改善箇所説明図

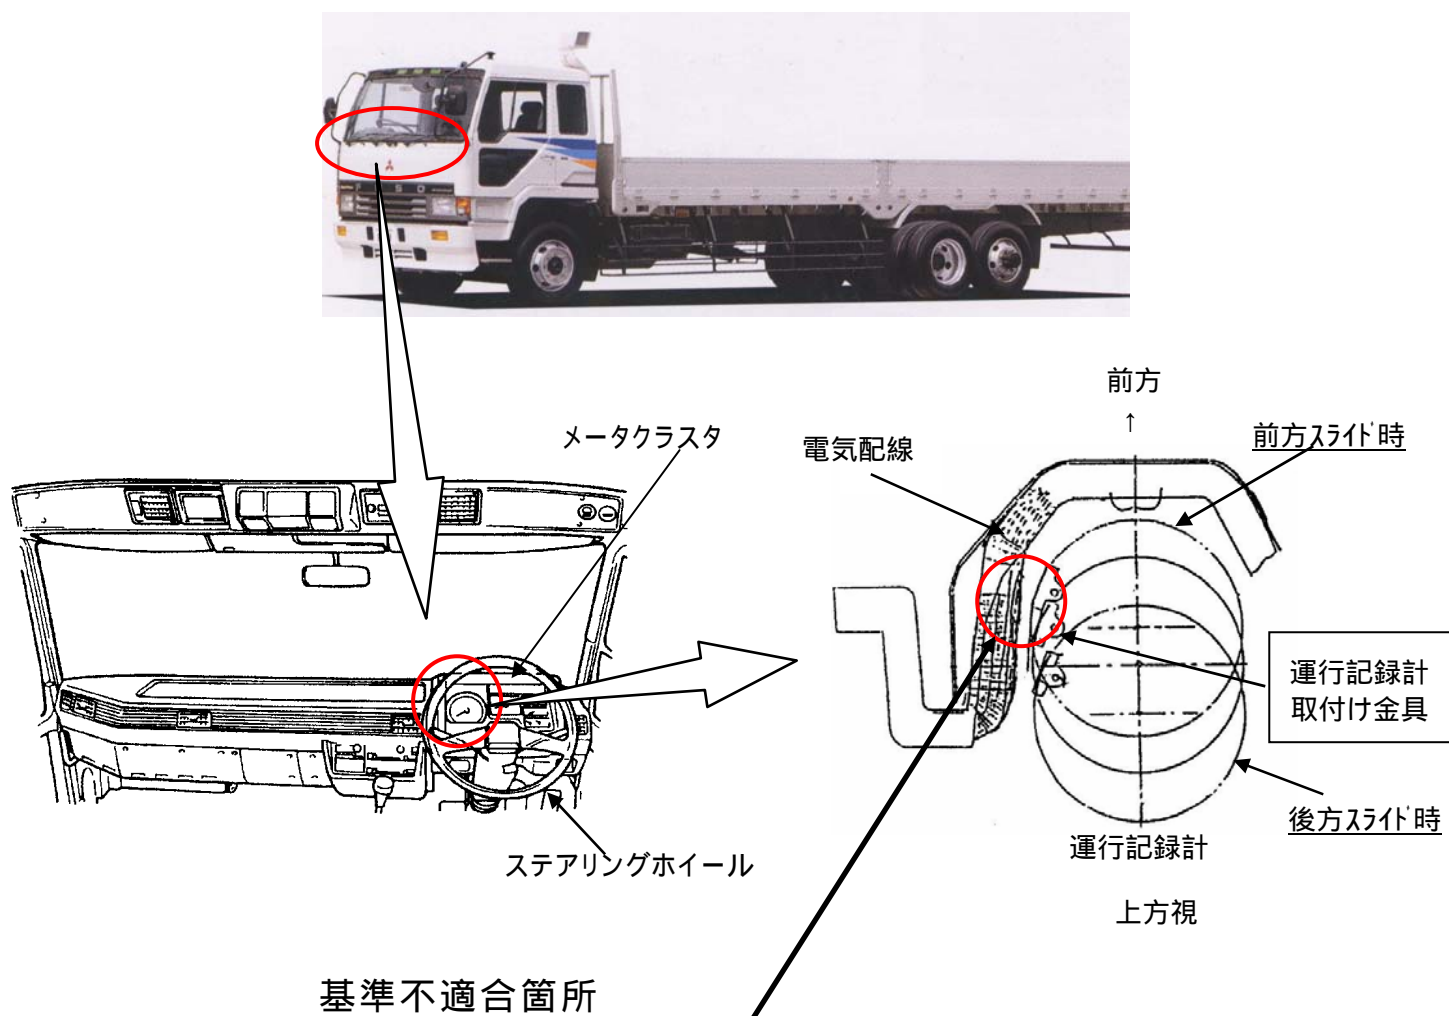
メータクラスタ内の電気配線の取り回しが不適切なため、ステアリングホイールの位置を最前方へスライドさせると、当該配線が運行記録計の取付け金具と干渉し、当該配線が損傷するものがある。
 そのため、そのままの状態で使用すると、当該配線がショート、又は切断して、最悪の場合、前照灯が不灯になる、又はエンジンが始動不能となるおそれがある。

全車両、当該配線の取り回しを修正するとともに運行記録計の取付け金具を対策品と交換し、当該配線と運行記録計の取付け金具との隙間を確保する。
 なお、当該配線が損傷している場合には、補修する。
